technické služby krnov

NAŠE ZNAČKA
TP/VJ/162/18VYŘIZUJE
LindovskýV KRNOVĚ DNE
18.12.2018**KONEKO, spol.s.r.o.**

709 00 Ostrava – Mariánské Hory**Věc: Žádost o vyjádření k projektové dokumentaci****Akce: „Odvedení splaškových vod z lokality Krnov - Ježník“**

Přikládáme situaci se zakreslením sítí v naší správě.

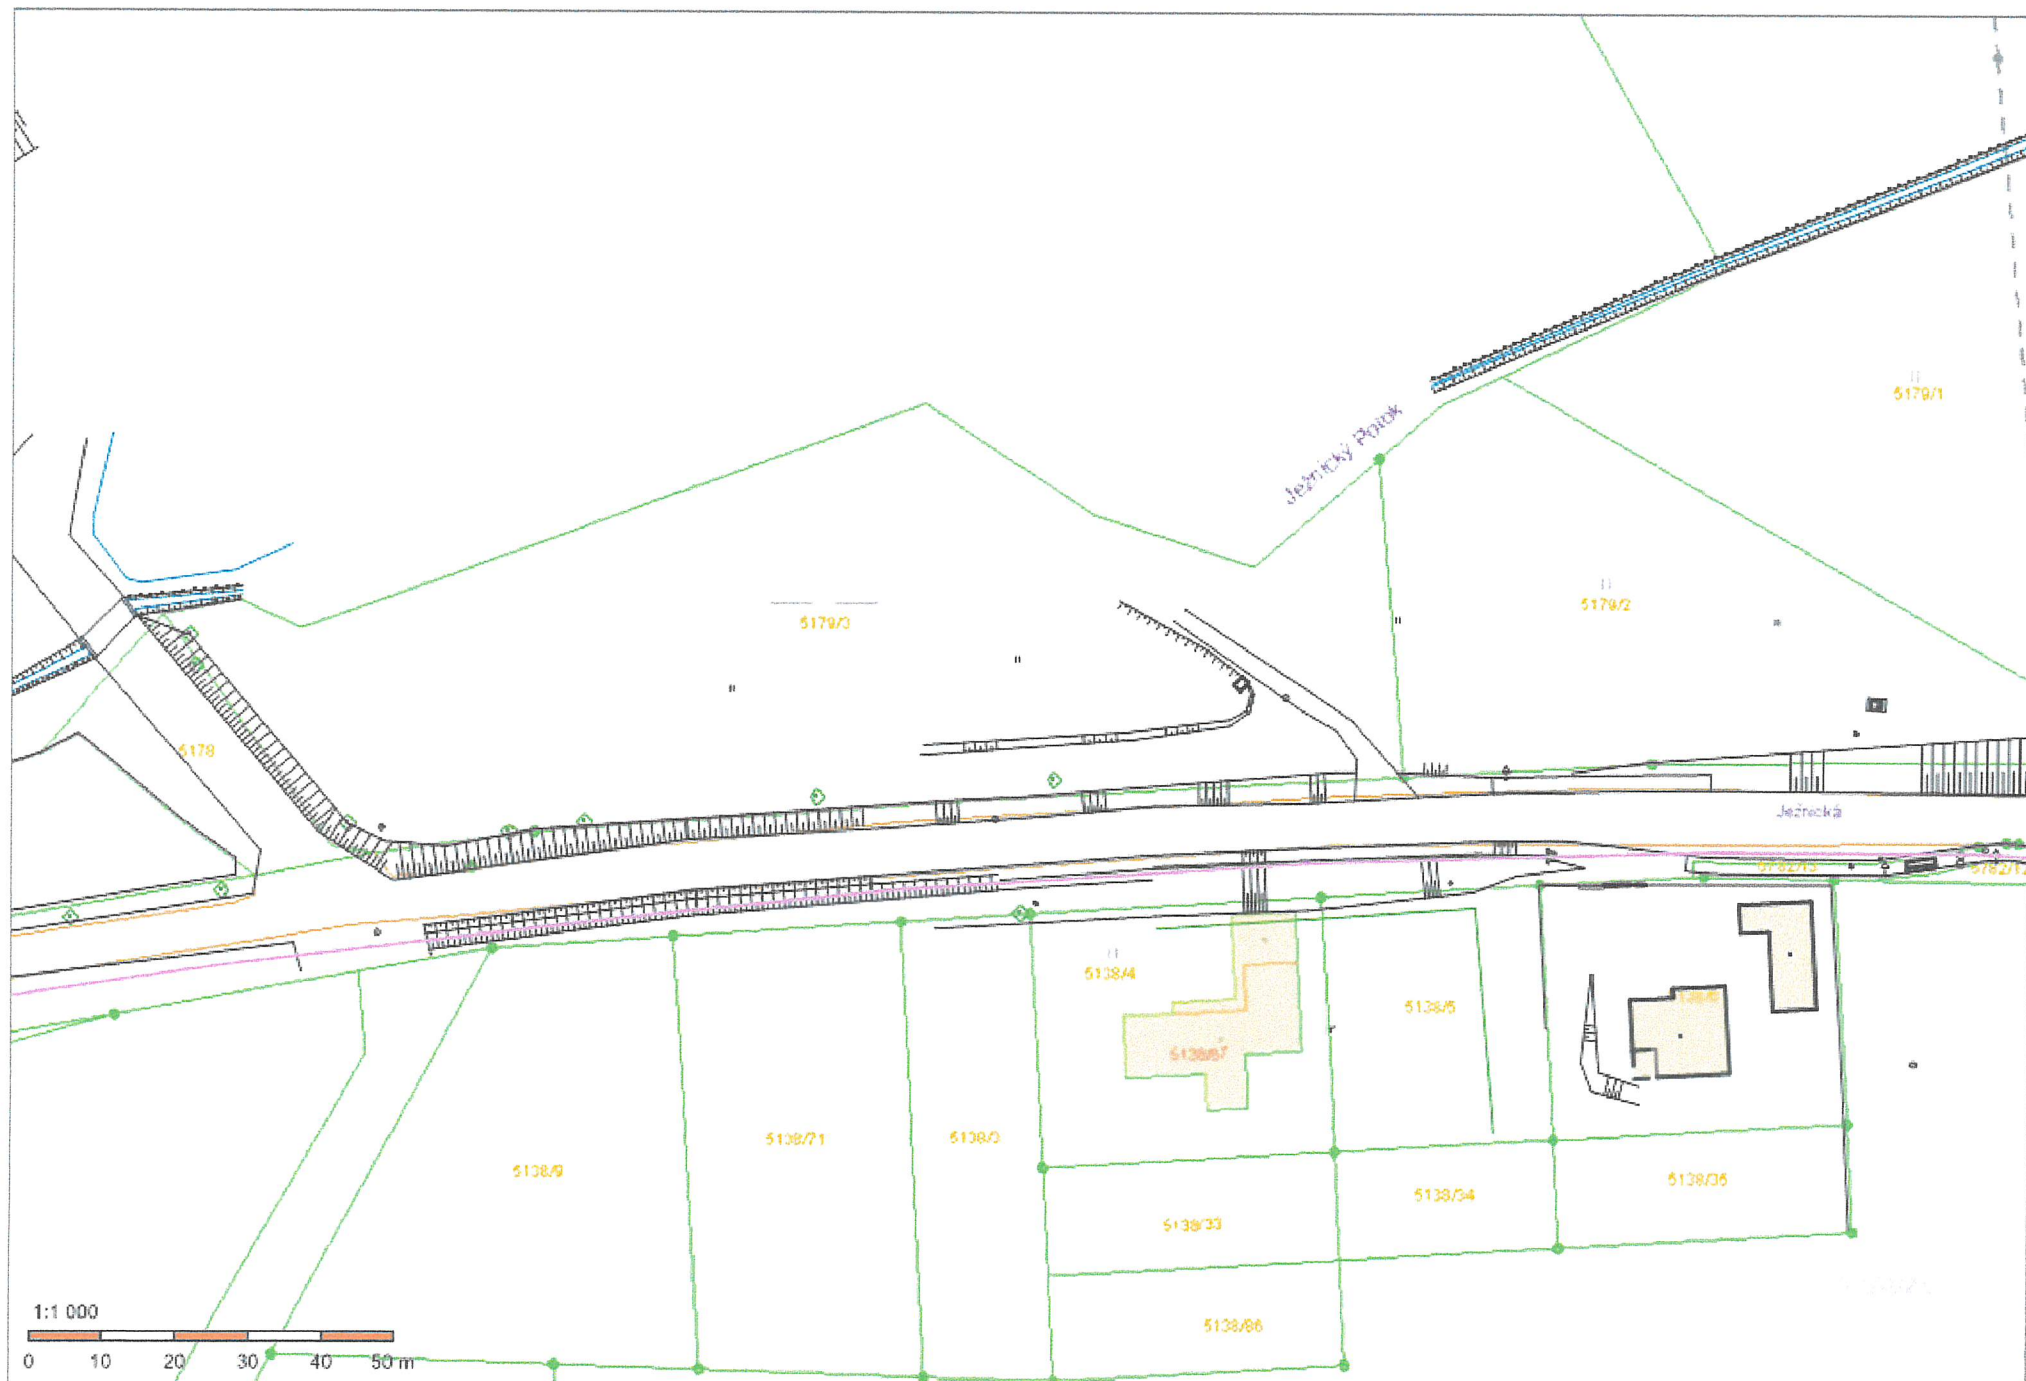
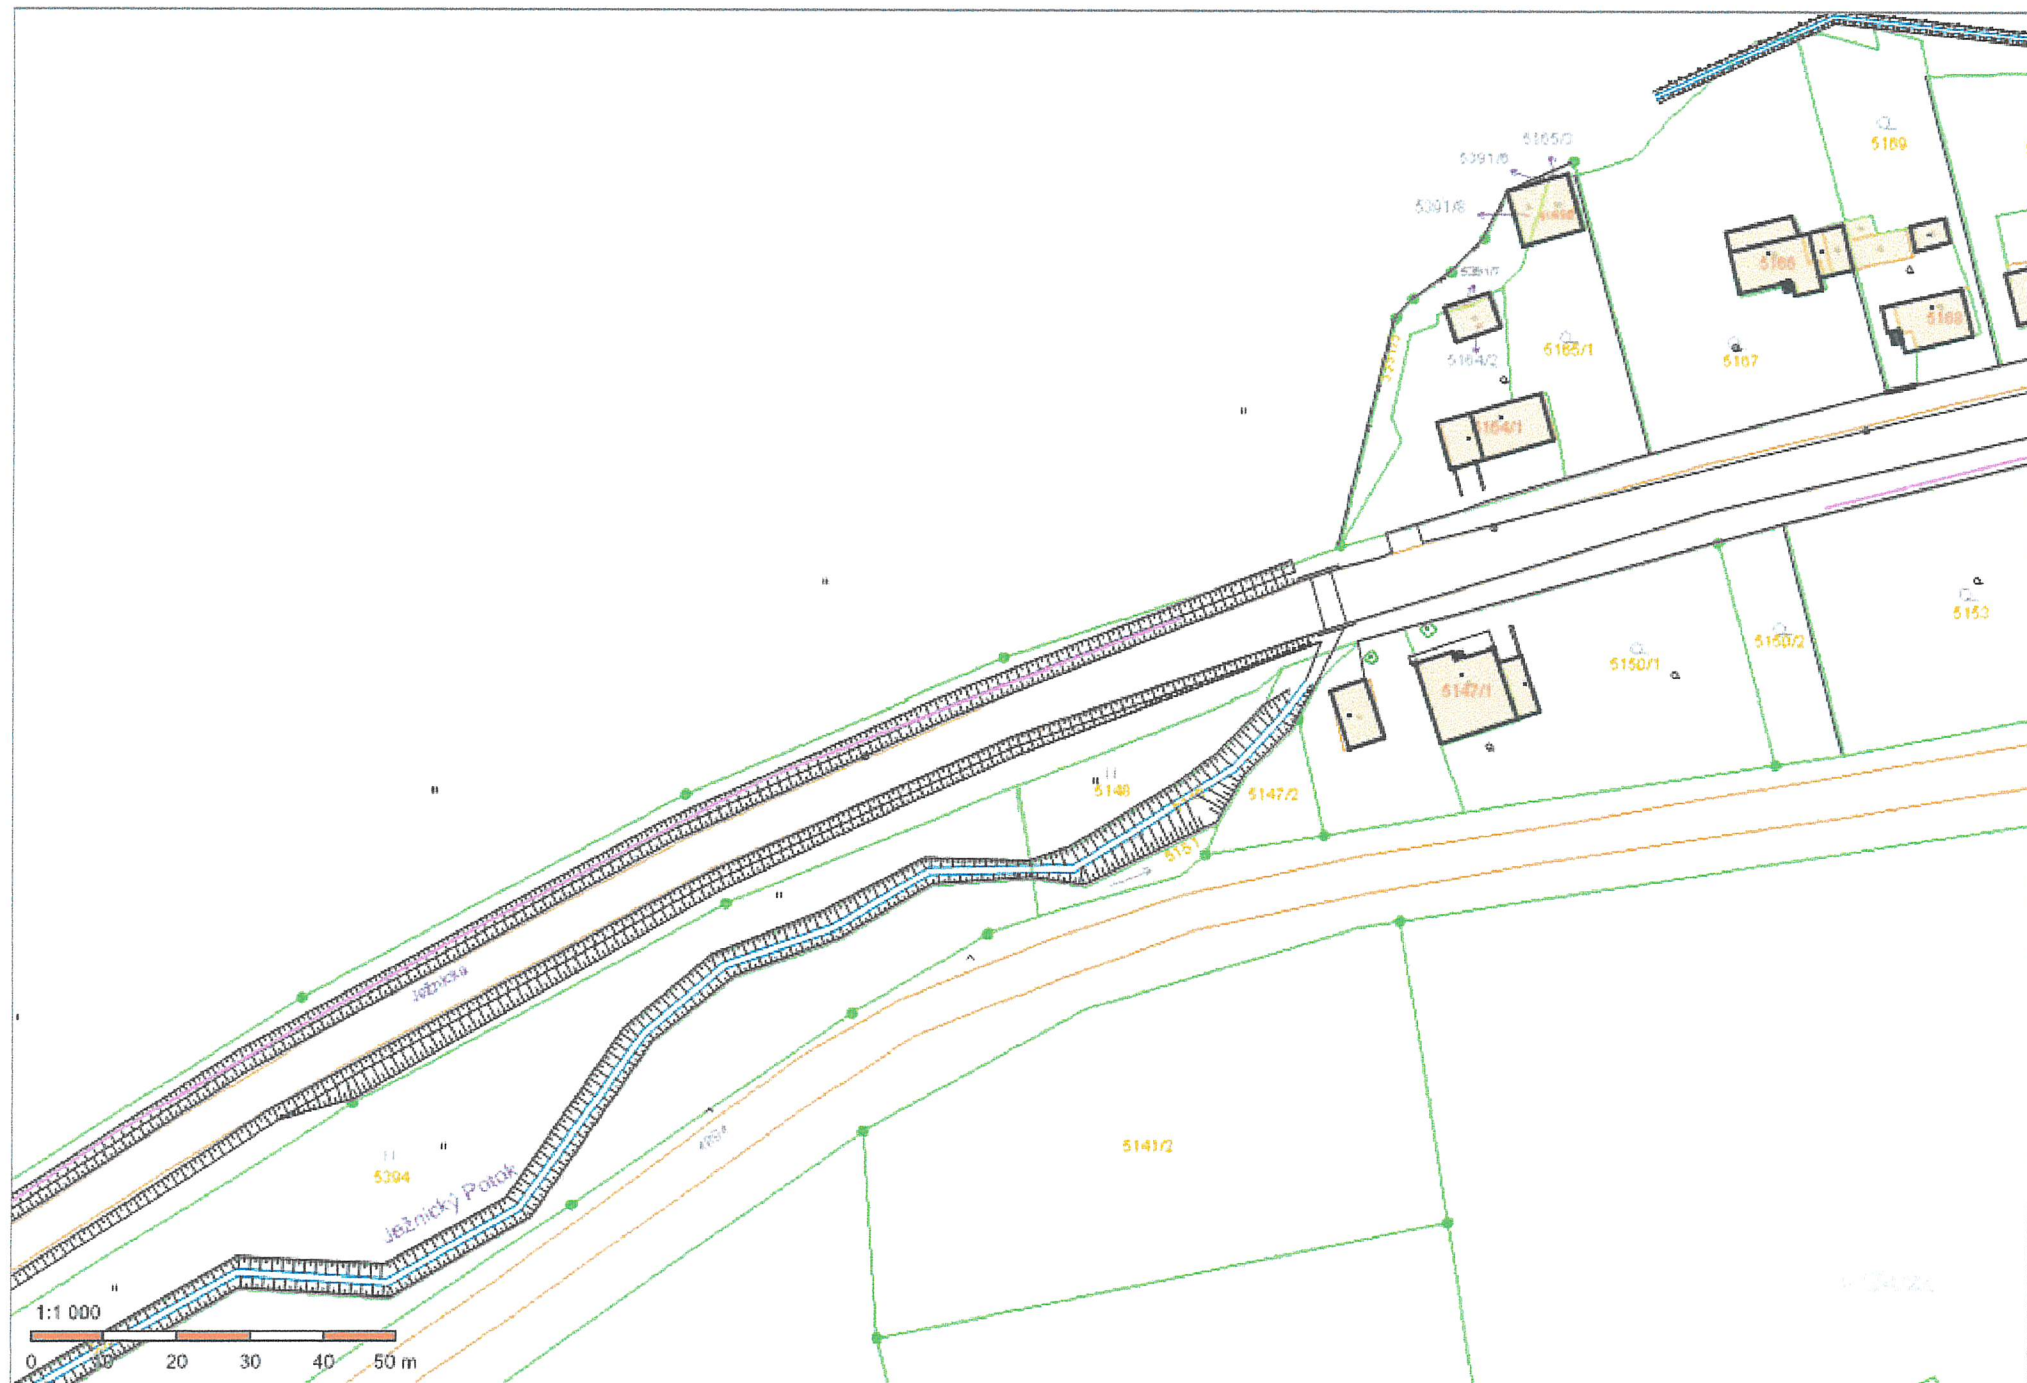
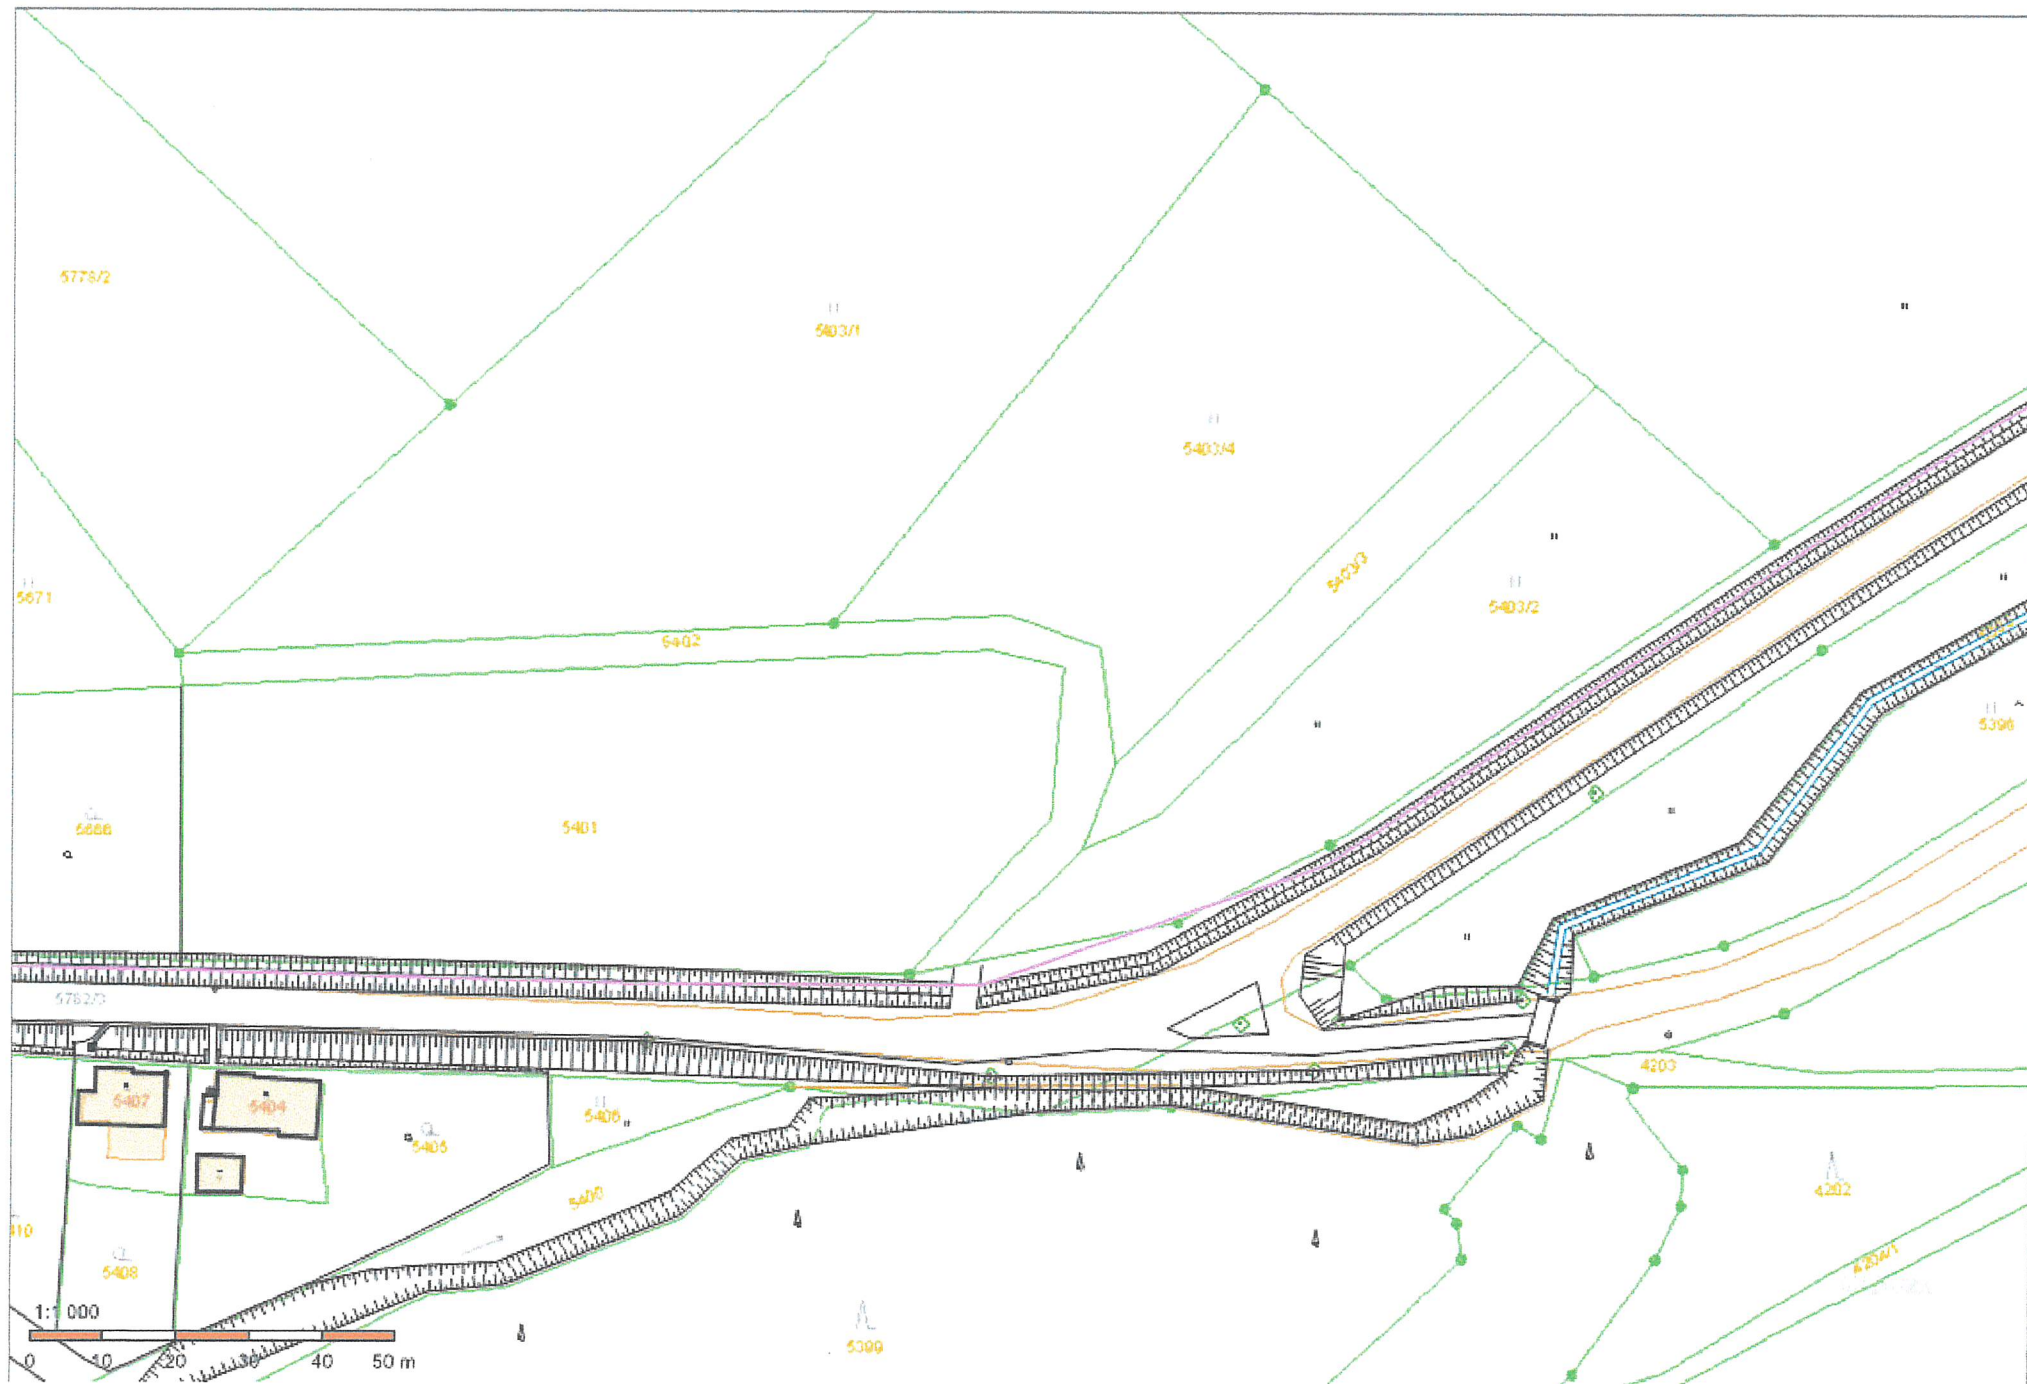
V dotčené lokalitě se nachází nadzemní vedení veřejného osvětlení, které jsme orientačně zakreslili do námi přiložené situace. Technické služby Krnov s.r.o. nemají námitek ke stavbě „Odvedení splaškových vod z lokality Krnov - Ježník“, za předpokladu dodržení těchto podmínek:

- ❖ Nesmí být narušena stabilita stožárů veřejného osvětlení, proto požadujeme minimální vzdálenost hrany výkopu od paty sloupu 1,5m.
- ❖ Ochranné pásmo nadzemního vedení VO je po dohodě s provozním technikem (tel. 602785191).
